# 改善箇所説明図

## 基準不適合発生箇所

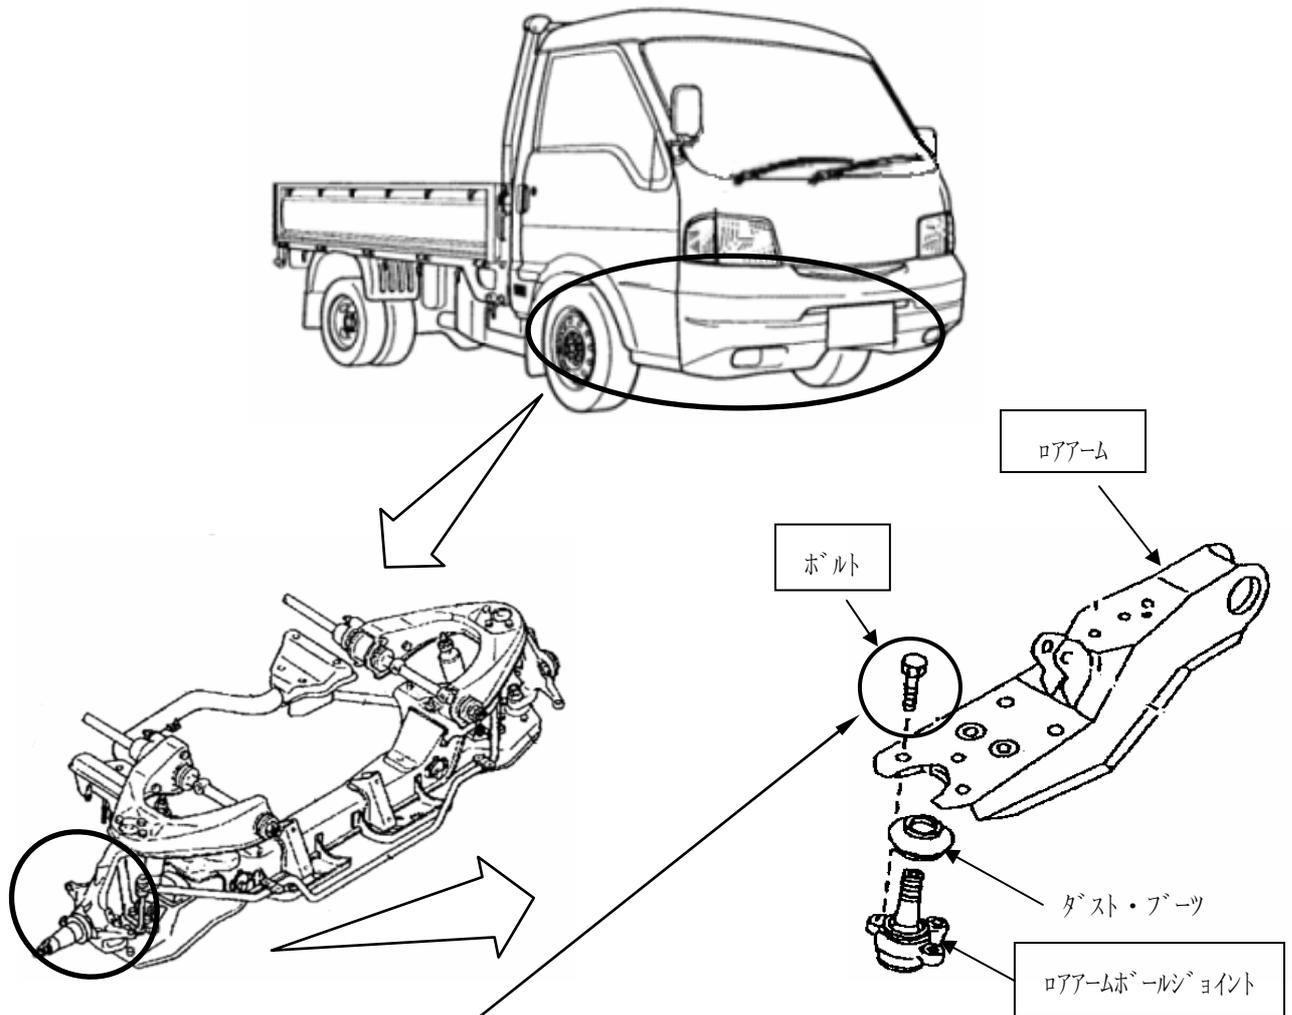
フロント・サスペンションの製造工程において、組み付け作業が不適切なため、ロアアームとロアアームボールジョイントの組み付けボルトの締め付け力が不足しているものがある。そのため、そのままの状態で使用を続けると、当該ボルトが緩み、最悪の場合、当該ボルトが折損し、走行不能となるおそれがある。

全車両、当該ボルトの締め付け状態を点検し、当該ボルトとロアアーム表面に隙がある、または、当該ボルトが脱落している場合は、ロアアームと当該ボルトを交換し、ボルトが折損している場合は併せてボールジョイントを交換する。また、当該ボルトとロアアーム表面に隙がない場合は、規定のトルクで締め付ける。

識別：運転席取付け用ブラケットの右前側ブラケットに黄色ペイントを塗布する。
